Assessorato delle Infrastrutture e della Mobilità
Dipartimento Regionale Tecnico
COMMISSIONE REGIONALE DEI LAVORI PUBBLICI
legge regionale 12 luglio 2011, n. 12, art. 5 e ss.mm.ii.

VERBALE della riunione del 16 Giugno 2021 – ore 10:00

1. **Comune di Palermo – Sistema Tram di Palermo - Fase II . Parcheggi Giulio Cesare, Via della Libertà Nord, Via della Libertà Sud, Ungheria. Progetto di fattibilità tecnico-economica.**
2. **Varie ed eventuali** (Valutazioni della Commissione sulla richiesta di esame, ai sensi dell'art. 5 della L.R. 12/2011 e ss.mm.ii., inoltrata dal R.U.P., Arch. Alberto Vecchio della Protezione Civile della Regione Siciliana, con nota prot. n. 29106 del 20/05/2021 e relativa ai "Lavori di messa in sicurezza del nastro autostradale a seguito dei fenomeni dissestativi che hanno interessato il versante in corrispondenza della progressiva chilometrica 32+700 dell'Autostrada Messina-Catania in Letojanni – ME - Perizia di Variante e suppletiva).

Comune di Palermo – Sistema Tram di Palermo - Fase II . Parcheggi Giulio Cesare, Via della Libertà Nord, Via della Libertà Sud, Ungheria. Progetto di fattibilità tecnico-economica.

Figure 1: Aree da consolidare

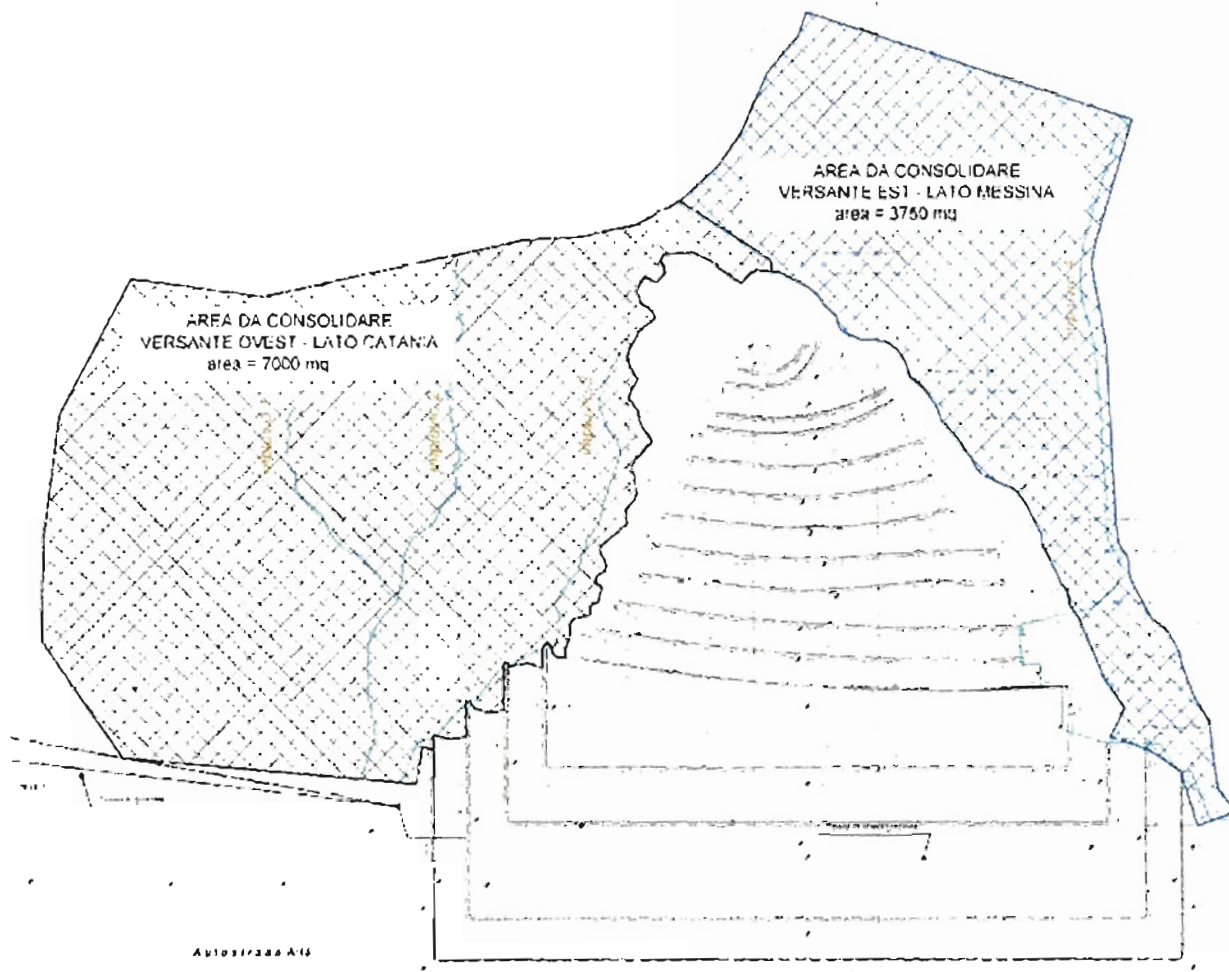
Nella Figura seguente è riportata una vista planimetrica del versante, con l'indicazione delle aree per i quali si prevede l'intervento, ad ovest (lato Catania) e ad est (lato Messina), a ridosso dell'area per la quale è stato già previsto un intervento di stabilizzazione (del quale è riportata la configurazione finale).

In particolare, è previsto il posizionamento di una rete tridimensionale in acciaio a doppia torsione a maglia esagonale 80 mm x 100 mm filo 3 mm ad alta resistenza, che verrà ancorata alla roccia stabile (formazione conglomeratica di base) mediante tiranti del tipo "autoperforanti" a bulbo iniettato, disposti secondo una maglia quadra di lato pari a 3,00 m, dotati in corrispondenza della testata di una piastra di ripartizione idonea a bloccare la rete. La rete metallica sarà attrezzata con una fune di bordo in acciaio zincato del diametro di 12 mm. L'ancoraggio viene realizzato con barre metalliche autoperforanti di diametro esterno 32 mm ed interno 16 mm (carico di snervamento $f_{yk} > 597$ MPa), lunghezza media di 3 metri, disposti ad interasse 3x3 metri.

**SOTTOSERVIZI PARCHEGGI
TRAM VIA LIBERTÀ**

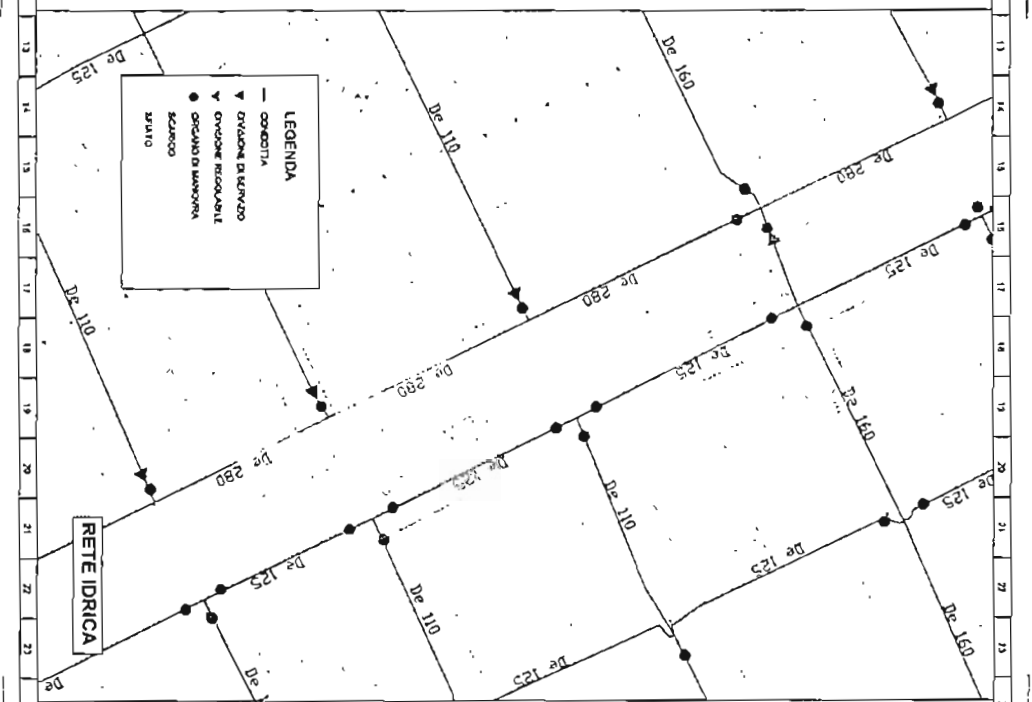
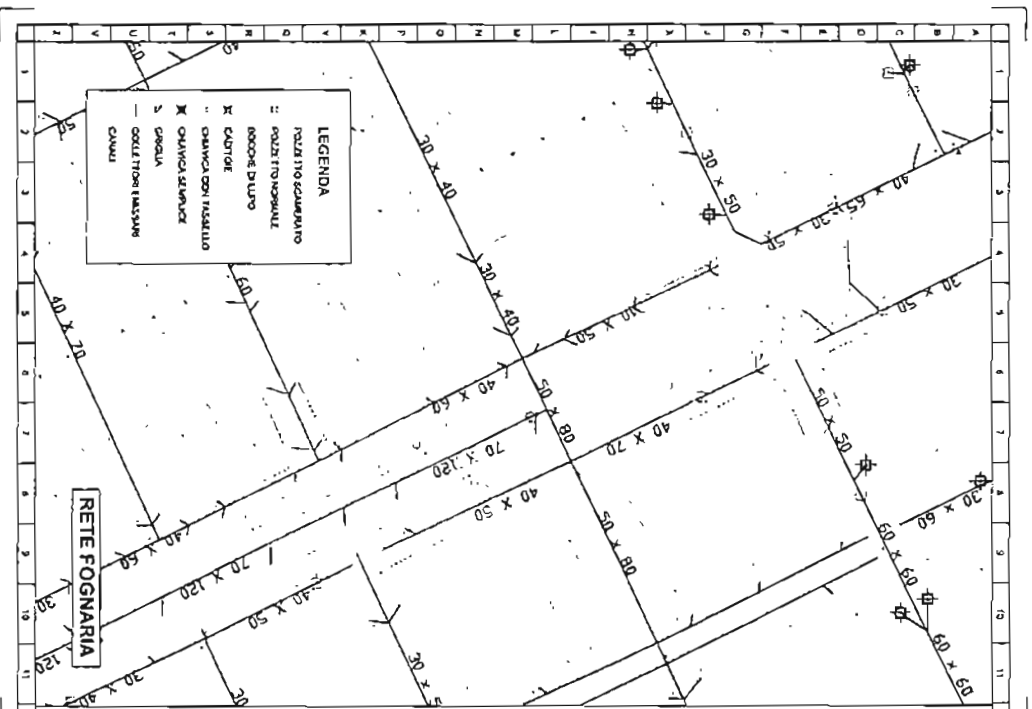
Il **R.U.P.** deposita quindi n. 1 planimetria con l'individuazione e delle interferenze con i sottoservizi del parcheggio di viale della Libertà emerse nel corso del suddetto tavolo tecnico, n.1 elaborato tecnico riportante lo schema delle fasi costruttive delle superiori interferenze, nonché lo studio di prefattibilità ambientale del progetto, richiesto dalla Commissione in occasione della precedente adunanza.
